改善箇所説明図

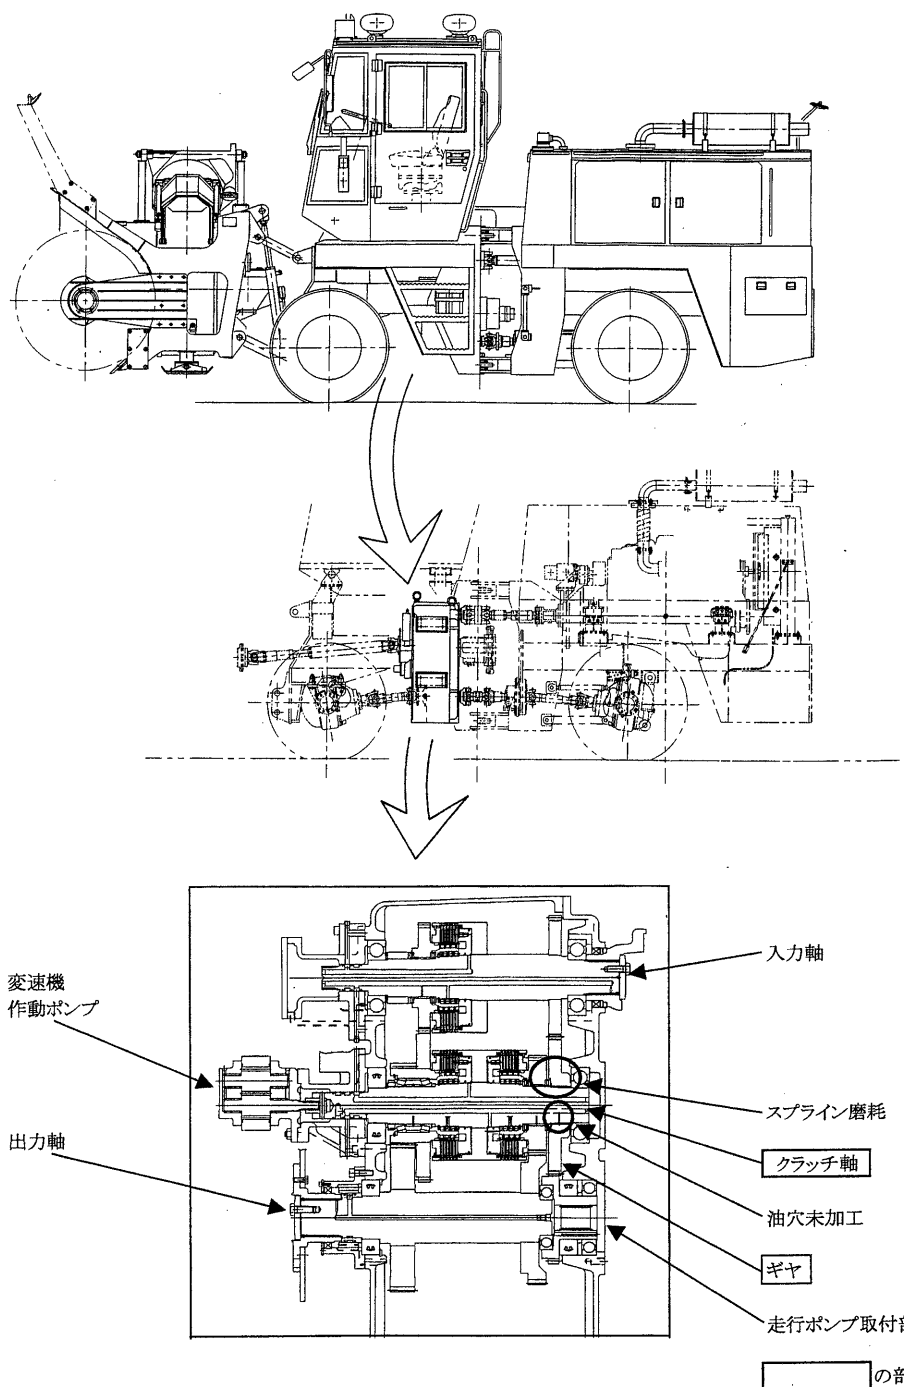
変速機内部のクラッチ軸スプライン部の油穴が未加工のため、スプライン部が潤滑不足になるものがある。そのためそのまま使用を続けると、クラッチ軸とギヤのスプライン部に磨耗が生じて滑りが発生し、動力が変速機作動ポンプへ伝わらず、最悪の場合、走行不能となるおそれがある。

全車両、当該クラッチ軸を良品と、当該ギヤを新品と交換する。

変速機の製造所銘板左横に白ペンキでGマークを記入する。
